**Revisione alla “Variante Progetto  
Rosignano”**

Risposte alla Richiesta  
di Integrazioni del  
MATTM

Rev.	Descrizione	Preparato da	Controllato da	Approvato da	Data
0	Prima Emissione	M. La Regina M. Pedullà F. Tortello	M. Compagnino	P. Rentocchini	Agosto 2016

**Figura 2.7: Schema delle Aree di Interdizione (R1), Controllo-Monitoraggio (R2) e Monitoraggio (R3)**

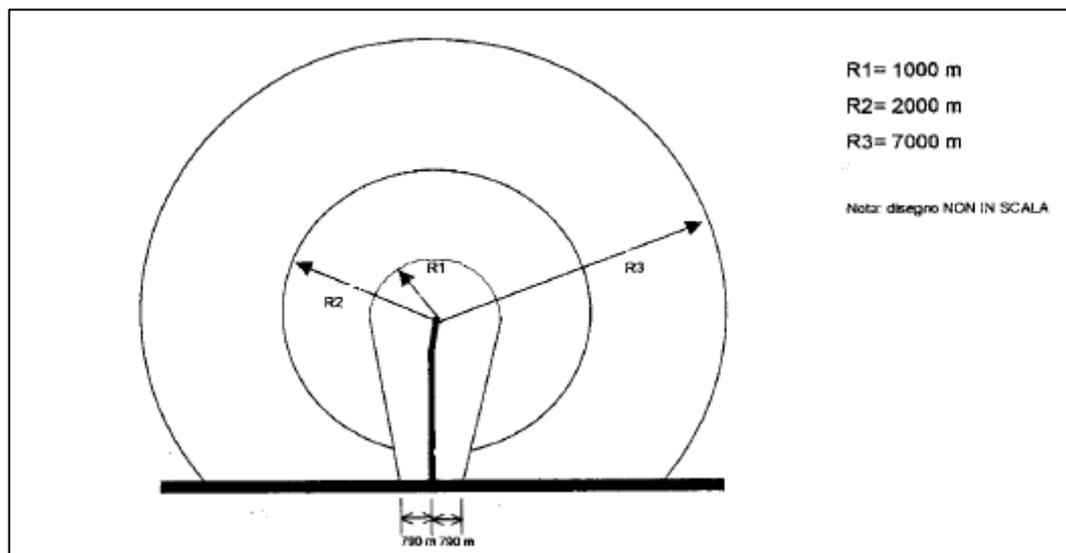
- *evidenziare se, a seguito della realizzazione degli interventi previsti dal presente progetto di variante (in particolare l'aumento di traffico navale dovuto alle bettoline) si determinano modifiche/aumenti delle aree interdette alla navigazione e alla pesca, con particolare riferimento agli impatti sull'esercizio della pesca professionale in mare, sulla sicurezza della navigazione e sulla qualità delle acque, in accordo con gli obiettivi del piano regionale di tutela delle acque e del piano di gestione del distretto dell'Appennino Settentrionale."*

Per la precedente configurazione di progetto la relazione istruttoria, parte integrante del NOF, indicava come diametro (minimo) entro il quale interdire la navigazione un valore di 1,000 m dalla testata del Pontile Solvada (si veda la figura seguente).

**Figura 2.9: Area per Possibile Futura Ricollocazione del Terminale Etilene**

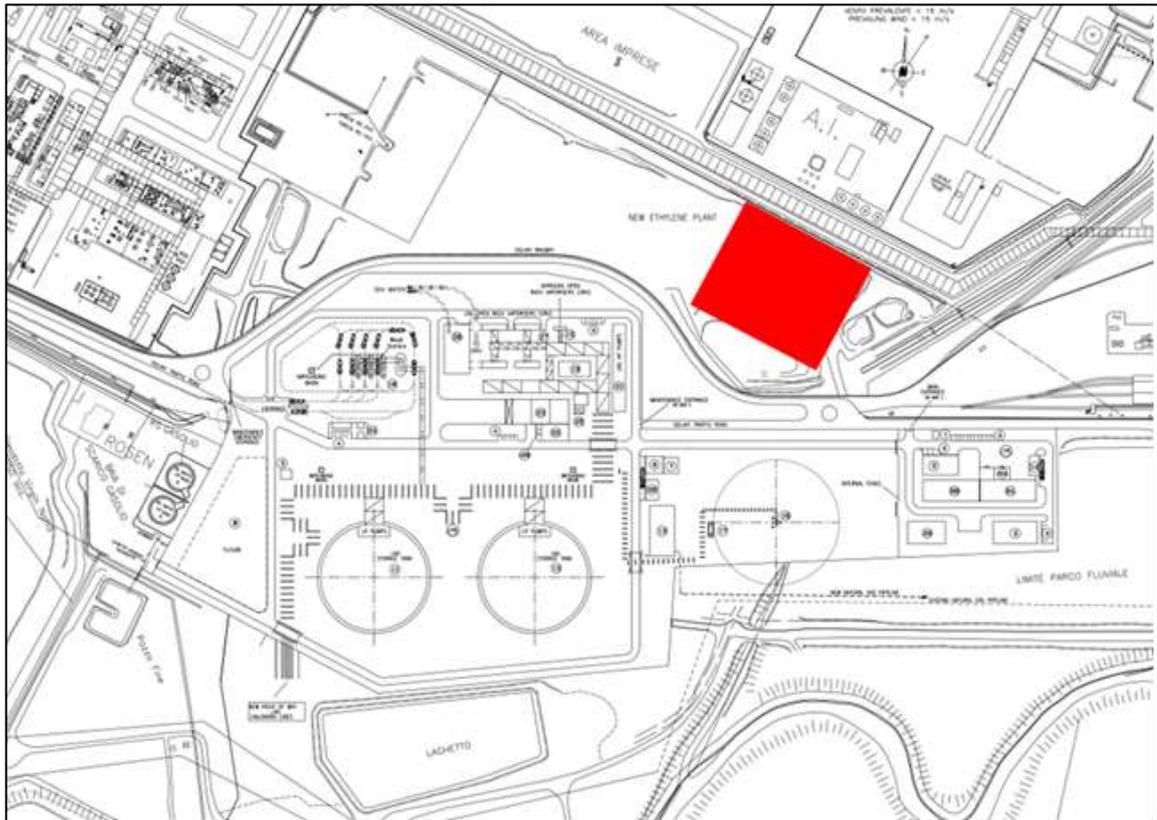
2) *“Si richiede al Proponente una valutazione della compatibilità delle modifiche progettuali oggetto del procedimento in corso con lo spostamento del serbatoio di etilene dall'area di San Gaetano all'interno del parco industriale di Rosignano Solvay, da effettuarsi anche in un secondo tempo, eventualmente anche ad opera di un soggetto diverso dal Proponente.”*

Per quanto riguarda, infine, il posizionamento di un nuovo terminale etilene, si evidenzia che nonostante l'area precedentemente proposta sia destinata alle baie di carico delle autobotti GNL, nella porzione dell' "area Solvay" più prossima al sito proposto per il terminale GNL **sono attualmente presenti diverse aree di adeguata estensione utilizzabili per la ricollocazione del terminale etilene** (si veda quanto riportato in rosso nella seguente figura). Pertanto, **assumendo la persistenza delle basi di progetto del terminale etilene progettato nel 2005 e fatte salve le opportune verifiche di sicurezza relative al nuovo sito** si può salvaguardare gran parte della progettazione definitiva del Progetto "Variante Progetto Rosignano" già presentata ed autorizzata con decreto DEC-VIA 844/10.

**Figura 3.1: Tracciato delle Condotte in Corrispondenza delle Opere Previste dal Progetto di Regimazione Idraulica del Fiume Fine**

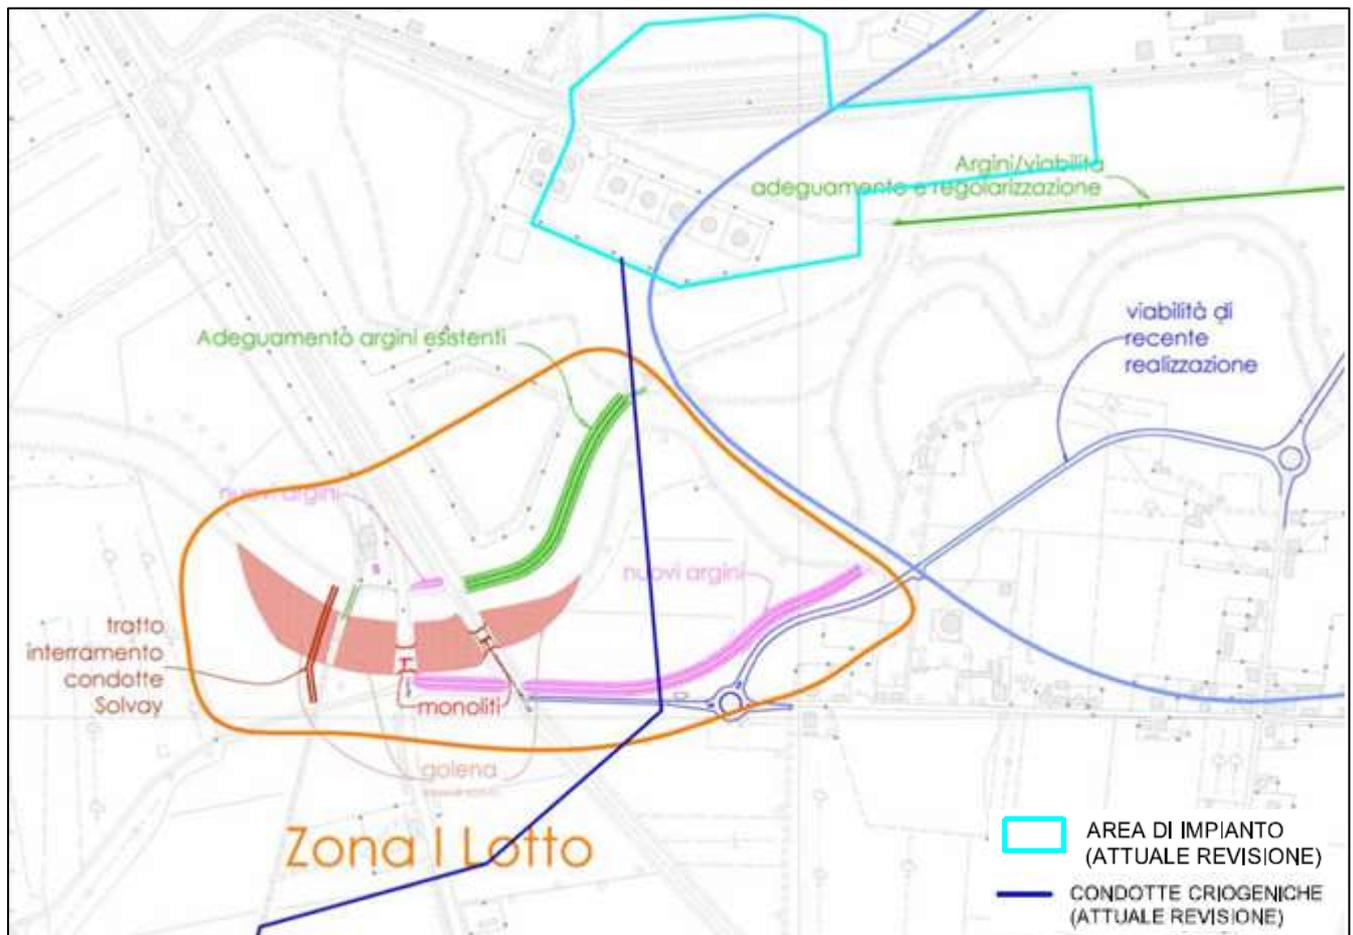
4) *“In riferimento alla modifica del tracciato della condotta criogenica per il trasporto del GNL, limitatamente al tratto in corrispondenza del Fiume Fine e compatibilmente con il livello progettuale disponibile, si richiede:*

A Est di tale area golenale, prima che le stesse condotte entrino nell'area del Nuovo Terminale GNL, il tracciato attraversa (si veda la Figura seguente):

- la strada di recente costruzione e il nuovo argine in sinistra idraulica, previsto, nel progetto di regimazione idraulica, ad adeguata distanza dal corso d'acqua;
- l'area inondabile compresa tra il nuovo argine e il Fiume Fine;
- il Fiume Fine stesso;
- l'argine in destra idraulica, come modificato nel progetto di regimazione idraulica.
